Avis de la CLE de l'Yerres sur le projet de requalification du Domaine de La Grange le Roy à Coubert porté par la SAFER

Par courriel en date du 30 novembre 2023, vous avez sollicité l'avis de la CLE du SAGE de l'Yerres sur le dossier loi sur l'eau relatif à la requalification du site de la Grange le Roy à Coubert. Le dossier porte en particulier sur la requalification d'un terrain dégradé d'environ 12 ha en installant une activité agricole extensive et diversifiée et en réemployant des terres issues de chantiers (marins de tunneliers et/ou terres humides sulfatées et terres inertes). Le projet a été déclaré d'utilité publique et présente des enjeux de sécurité et de salubrité publique. Ce projet est porté par la SAFER de l'Ile de France.

Figure 1. Cartographie des épandages à proximité du site de réhabilitation de la Grange le Roy à Coubert (source : DDT77)

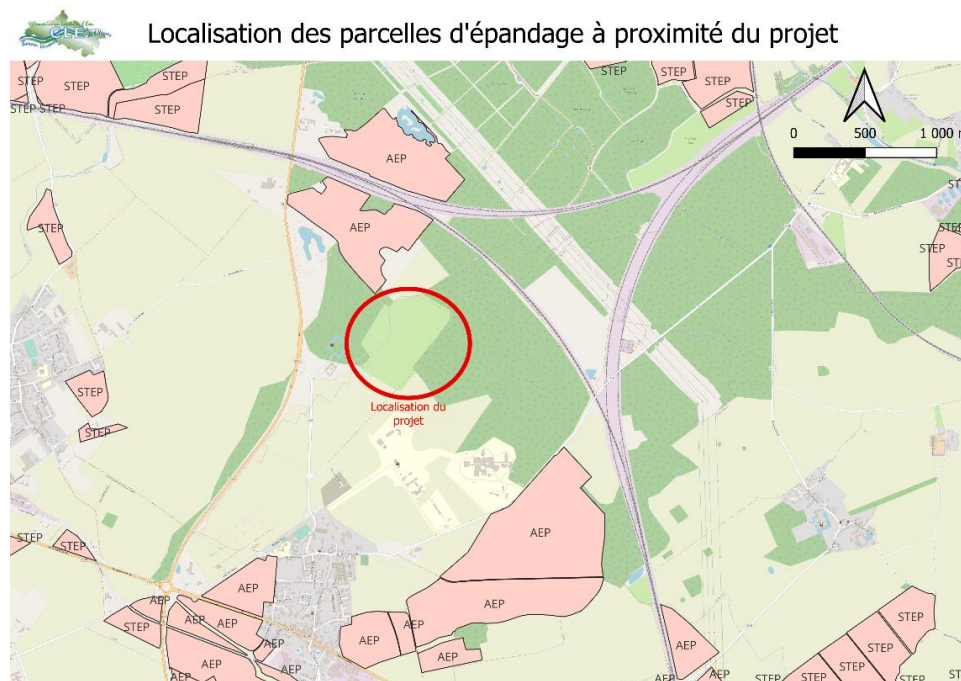
Par ailleurs, la CLE note que quelques parcelles à proximité du projet sont utilisées pour l'épandage des terres de décantation issues d'une usine de production d'eau potable.

Il conviendrait d'étudier les éventuels impacts cumulés de ces opérations sur le milieu et la biodiversité sur le secteur du projet.
